**RÉPONSE D'ÉNERGIR, S.E.C. (ÉNERGIR) À LA  
DEMANDE DE RENSEIGNEMENTS CONFIDENTIELLE N° 3 DE LA RÉGIE DE L'ÉNERGIE (LA RÉGIE) RELATIVE À LA  
DEMANDE D'AUTORISATION POUR UN PROJET D'INVESTISSEMENT VISANT LA CONSTRUCTION D'UNE STATION DE  
RÉCEPTION ET D'INJECTION DE GAZ PORTÉ À SAINT FLAVIEN**

**ÉQUIPEMENTS DU PROJET**

**Figure Q-1.1  
Plan d'aménagement 3D de la station multiutilisateur**

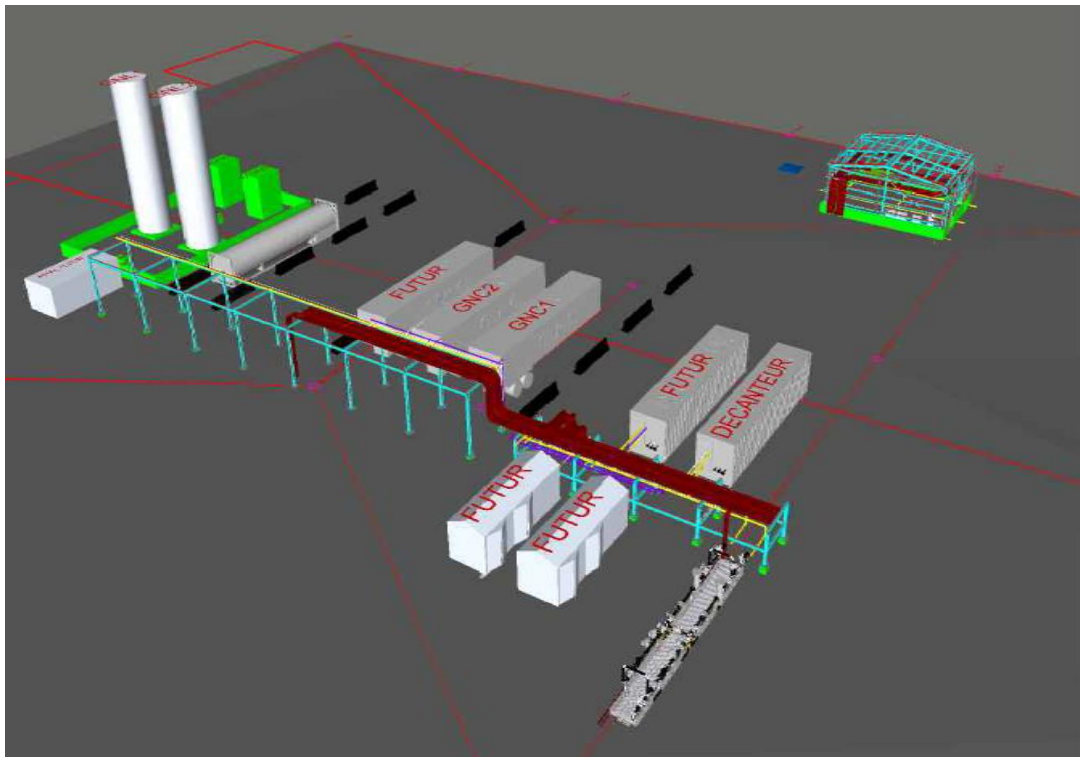
1.1 Veuillez adapter à l'Option 1 (référence (v)) le Plan d'aménagement 3D de la station multiutilisateur de la Figure 2 de la référence (ii).

**Figure Q-4.1 i)**

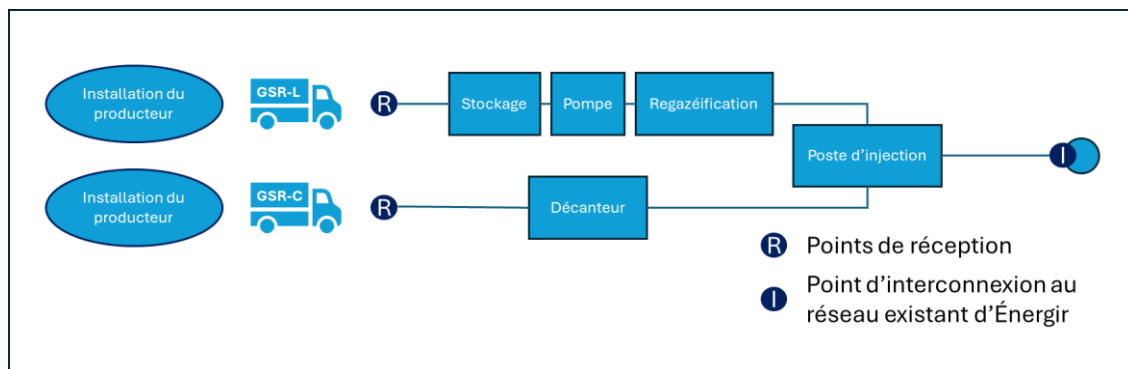
- 4.1 Veuillez adapter les Figures 1 et 2 de la référence (i) à l'Option 1 (référence (iii)) en tenant compte des références (ii) et (iv). Veuillez identifier, dans les figures résultantes, les points de réception du GSR-C et du GSR-L et le point d'interconnexion au réseau de transmission.
